PROJET DE CONSTRUCTION D'UNE INSTALLATION DE SERVICES LOGISTIQUES A TEMPERATURE CONTROLEE (TCL)

TRAVAUX DE CONSTRUCTION

BULLETIN N°02 DE REPONSES AUX QUESTIONS

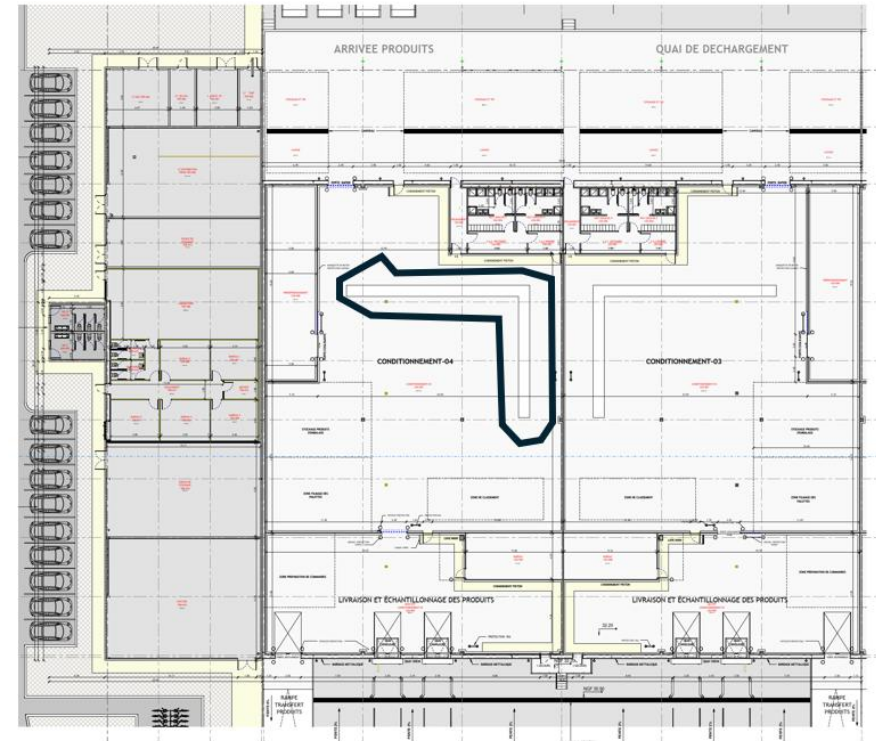
Pouvez-vous représenter sur le plan ci-dessus l'implantation précise du process ?

- La longueur développée du process avec calibrage mécanique est d'environ 30 ml.
- La longueur développée du process avec calibrage électronique est d'environ 50 ml.

- Implantation d'une chaîne automatisée
